**ВСИЧКИ КАНДИДАТИ ЗА УЧАСТИЕ В
ПРОЦЕДУРА С ПРЕДМЕТ: "Доставка на
електромерни табла тип ТЕПО по обособени
позиции за нуждите на ЕНЕРГО-ПРО Мрежи
АД"**

Отговори на постъпили въпроси:

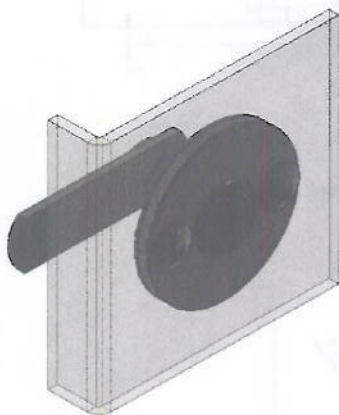
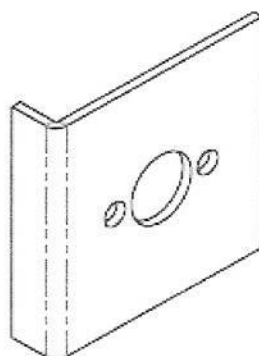
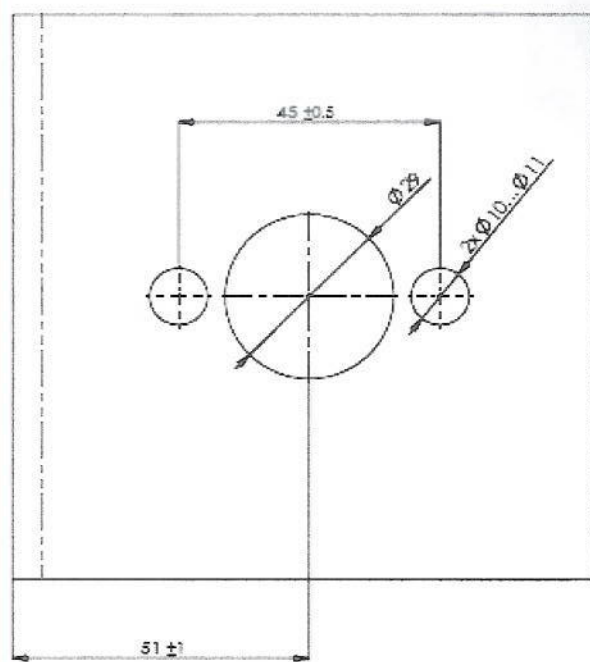
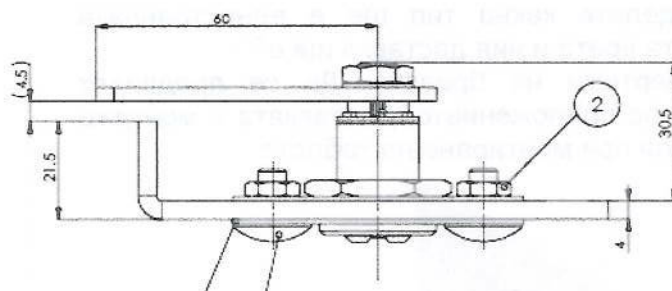
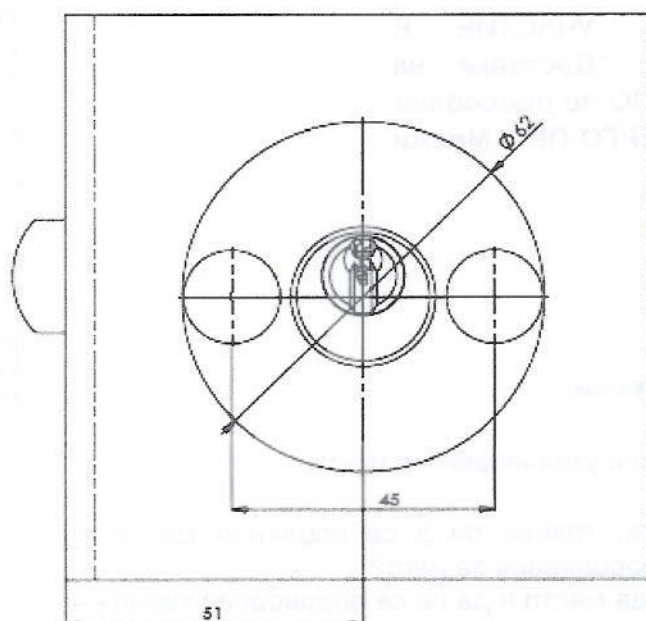
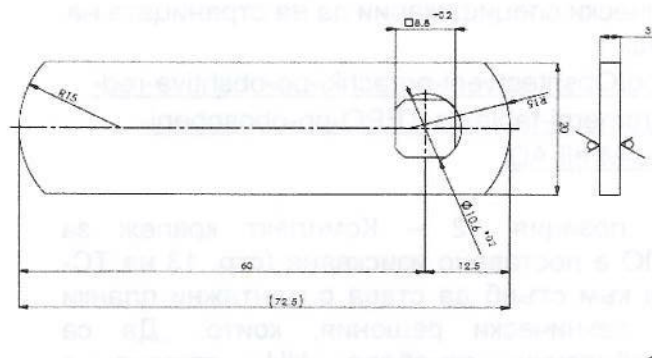
Въпрос 2: Моля да определите какъв тип ще е едностранната секретна брава на вътрешната врата и чия доставка ще е?

Отговор 2: Прилагаме чертежи на бравата. Да се предвидят монтажни отвори за бравата по приложението. Доставката и монтажа са ангажимент на Възложителя при монтиране на таблото.
